Č. j.: MHMP 676325/2026

NÁMITKY VE ZJIŠŤOVACÍM ŘÍZENÍ

„Stavba č. 46826 Obchvatová komunikace Dolní Chabry“

Obrázek 1: Umístění záměru (sever, jih)

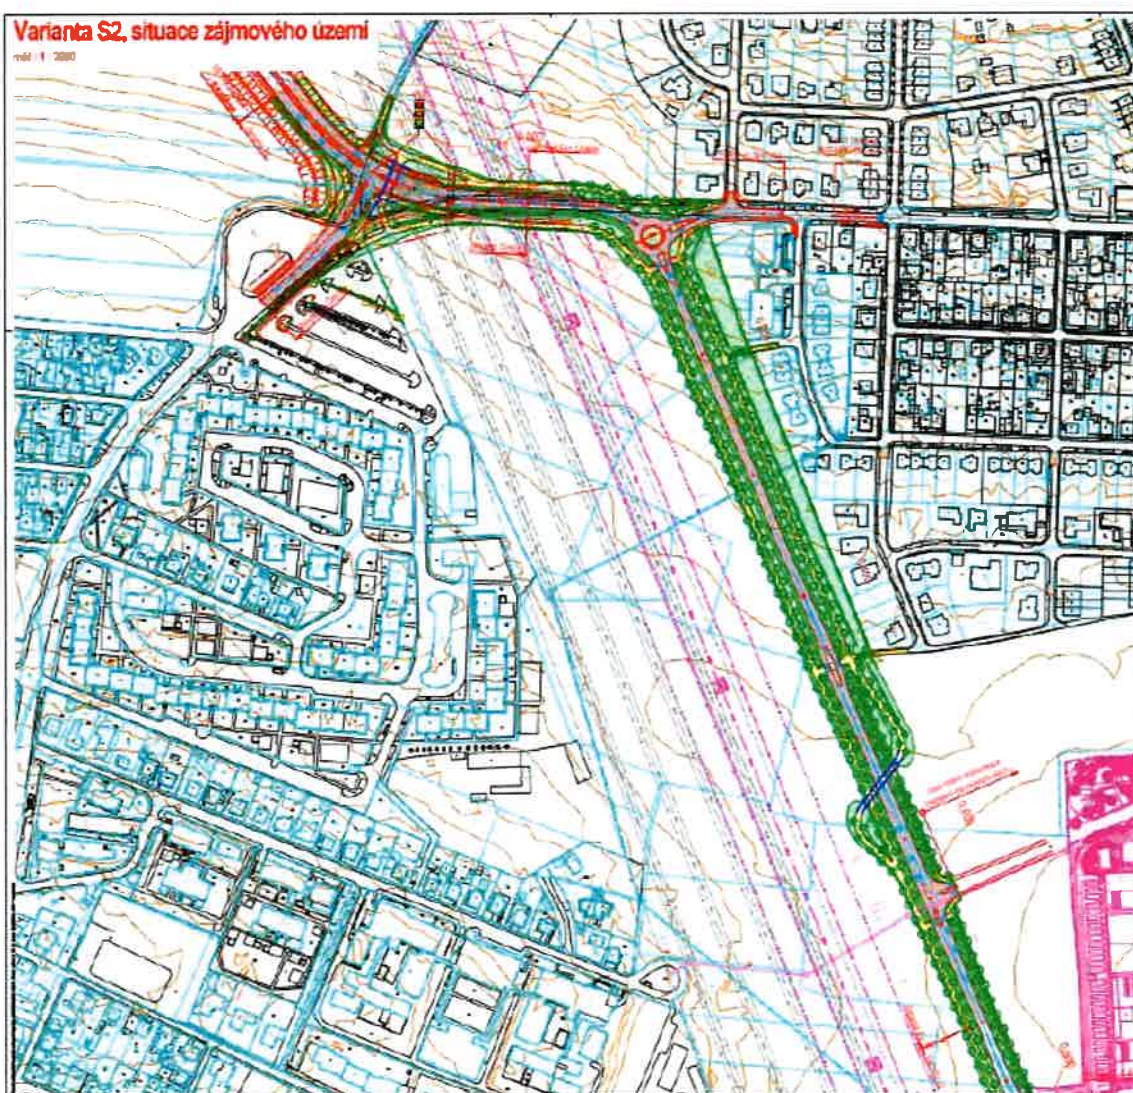
- [17] Záměr představuje novostavbu obchvatové komunikace Dolních Chaběr o délce cca 1,2 km, se 2 průběžnými jízdními pruhy, s odděleným chodníkem a cyklostezkou.

- [23] Aktuální verze konceptu rozpracovanosti kolizního záměru ŘSD, viz PD DPS ŘSD, D0 519 SUCHDOL – BŘEZINĚVES, AFRY CZ, s.r.o., č. zakázky 2125/24-400, datum 06/2026.

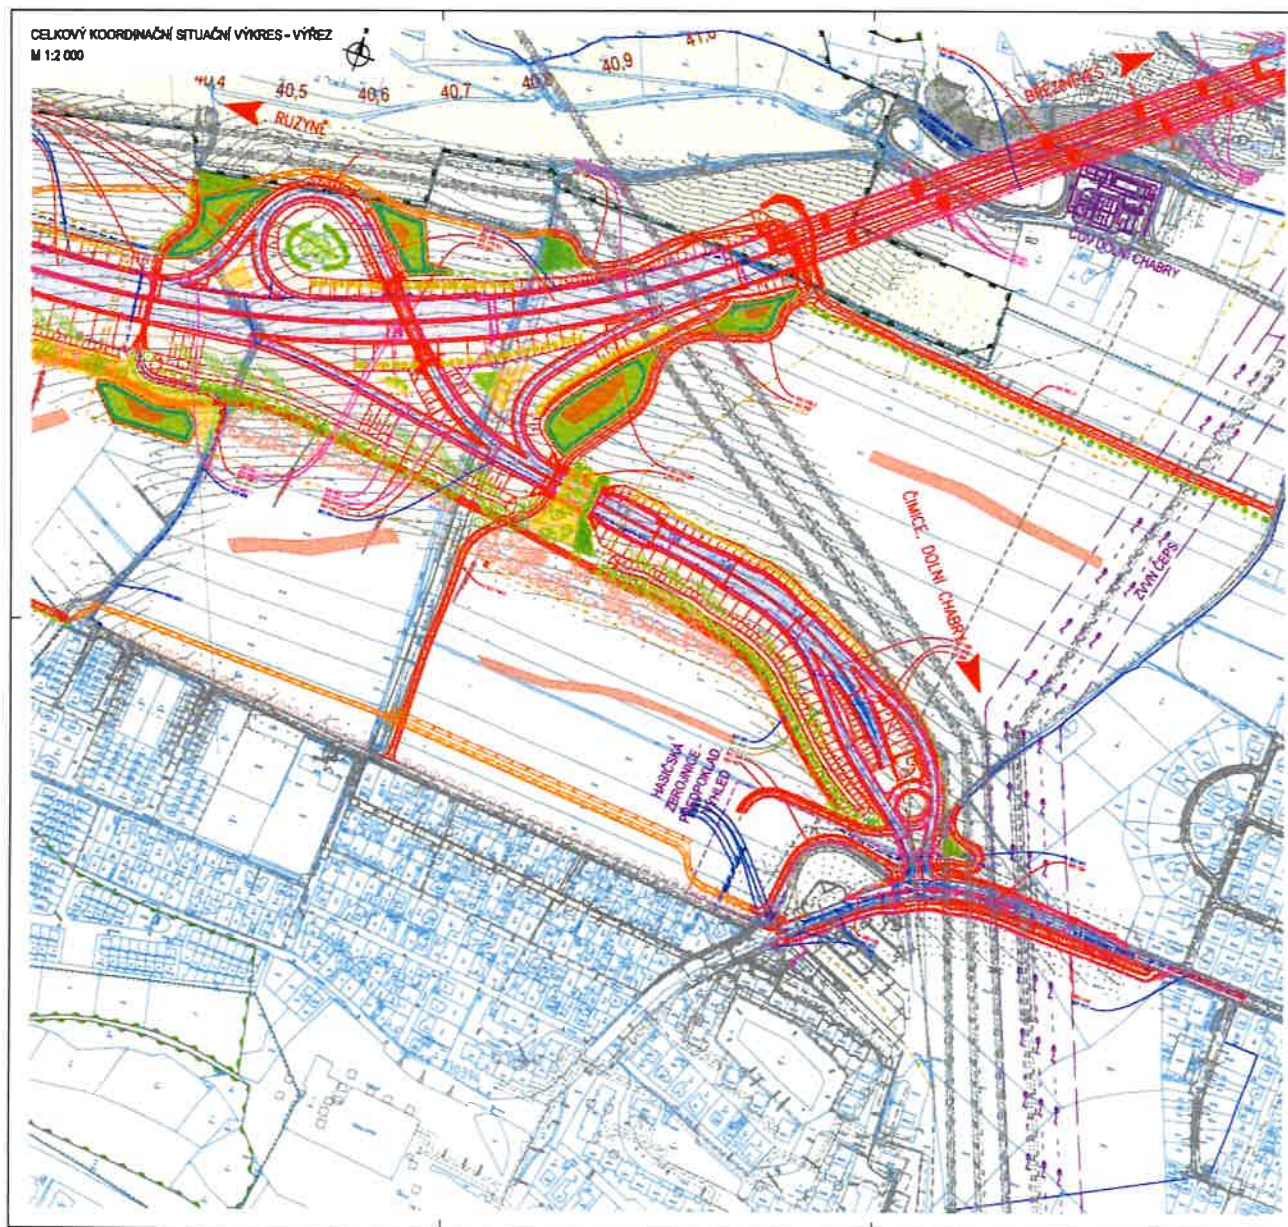
- [19] Záměr je v přímé a neřešitelné kolizi s tunelovým řešením sjezdu MÚK Čimice záměru Severní části Dálnice D0, jehož investorem je Ředitelství silnic a dálnic ČR, s.p. (ŘSD).

- [20] Tunelové řešení sjezdu MÚK Čimice je neoddělitelnou součástí stavby Dálnice D0 ve smyslu § 10 stavebního zákona a dle § 12 odst. 1 písm. c) zákona o pozemních komunikacích, který stanoví, že součástmi dálnice jsou tunely. Realizace Záměru je s tímto řešením zjevně nekompatibilní a tudíž nerealizovatelná.

- [24] Stěžovatel požaduje, aby Záměr byl zpracován v koordinaci s tunelovou variantou MÚK Čimice, a na ni přímo navazoval, včetně hlubinného vedení Čimického sběrače a přivaděče, a to jako součást stavby Dálnice D0, aby se nenarušovala doprava a vazby v území.
